Resolució de la directora general d'Harmonització Urbanística i Avaluació Ambiental per la qual es formula la declaració d'impacte ambiental del projecte PFV CUMBRES, situat al polígon 61, parcel·les 504, 507 i 510, TM de Felanitx (exp. 28A/2025)

DECLARACIÓ D'IMPACTE AMBIENTAL

Figura 7. Proposta de barrera vegetal de l'EIA. Es proposa una zona al nord-est i una petita zona a l'est, així com una barrera vegetal envoltant el futur sistema BESS.

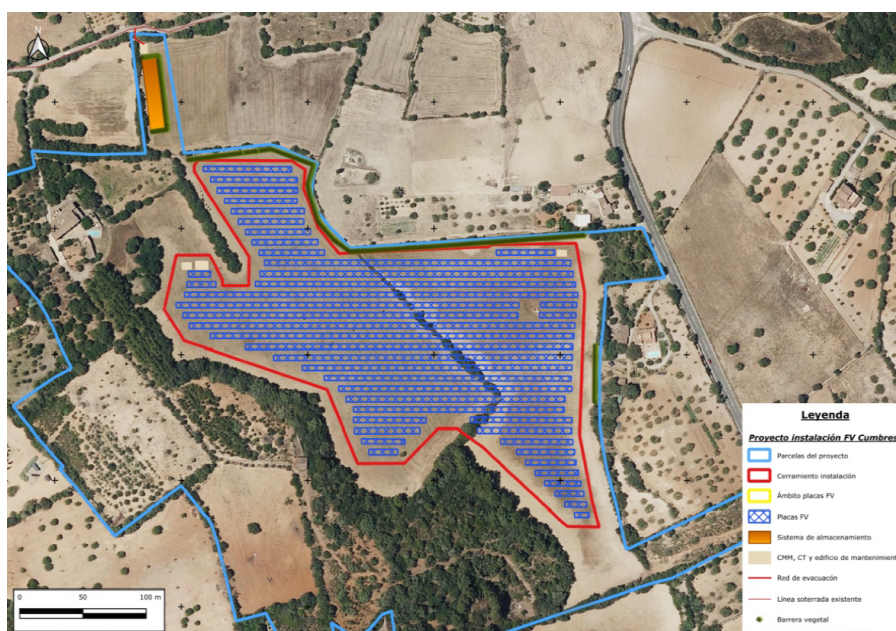
13-L'EIA proposa la plantació d'exemplars de garrover (*Ceratonia siliqua*), olivera (*Olea europaea* var. *europaea*), ullastre (*Olea europaea* var. *Sylvestris*) i llentiscle (*Pistacia lentiscus*) a la barrera vegetal. La franja de llentiscle es plantarà únicament en les zones on no existeixi mur de pedra o on no aparegui vegetació baixa.

14-Per tal d'assegurar l'efectivitat de la barrera vegetal des de l'inici de la plantació, s'hauran de complir els criteris dimensionals establerts a l'EIA. Els exemplars a plantar (garrovers, ullastres i mates) hauran de tenir una alçada inicial mínima d'entre 1,5 i 2 metres, i el manteniment i els regs de suport inicials hauran de garantir que s'assoleixi una alçada de 3 metres en un termini màxim de 3 anys. Així mateix, el Pla de Vigilància Ambiental haurà de garantir la reposició de les possibles baixes o exemplars morts no només durant els primers anys d'arrelament, sinó de forma continuada durant tota la vida útil del parc fotovoltaic.

8. Es replantarà el màxim nombre possible de garrovers a la barrera vegetal, especialment els exemplars adults existents en la parcel·la.
9. Durant l'execució de les obres, s'han d'adoptar les màximes precaucions per evitar l'abocament de substàncies contaminants, incloses les derivades del manteniment de les plaques fotovoltaiques.

Figura 9. Radi de 250 metres al voltant del punt al qual s'han projectat els BESS. Es comprova que dis d'aquesta zona s'ubiquen HIC (color verd).

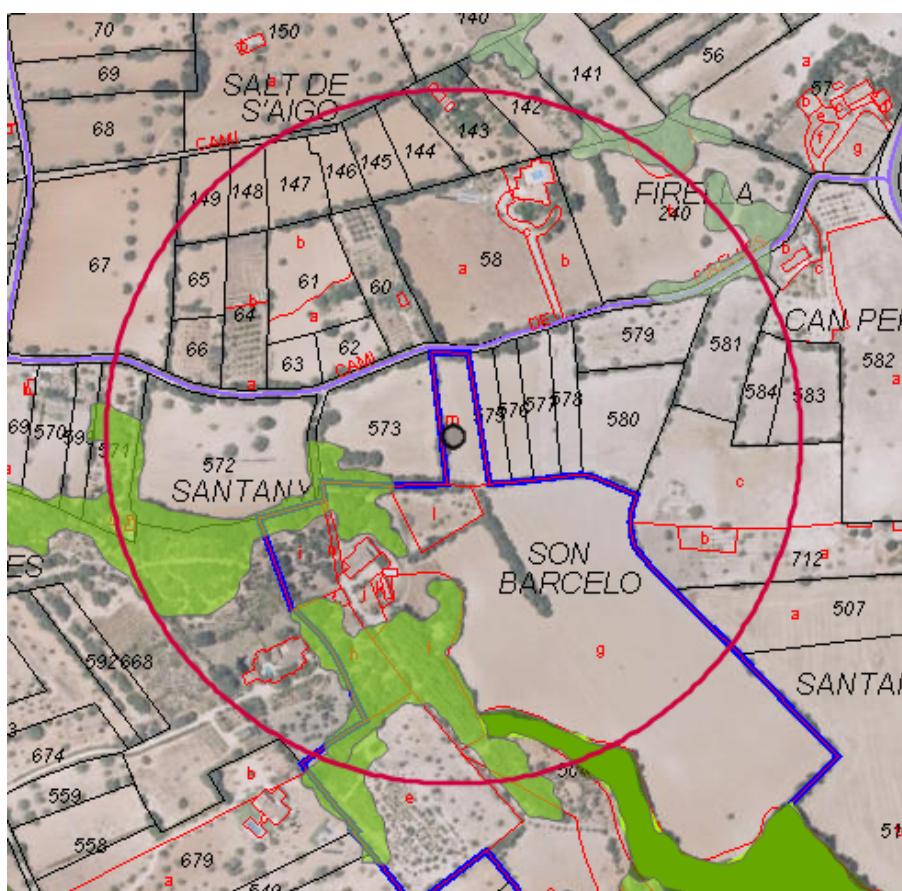
A causa dels riscos associats a aquests sistemes, el futur BESS ha d'estar a una distància mínima de 250 m de qualsevol zona forestal o garriga i a 100 m d'habitatges aïllats. L'emplaçament projectat a la documentació aportada no dona compliment a les distàncies mínimes esmentades.

En tot cas s'hauran d'instal·lar aquests sistemes de bateries amb les millors tècniques disponibles quant a seguretat i renou.
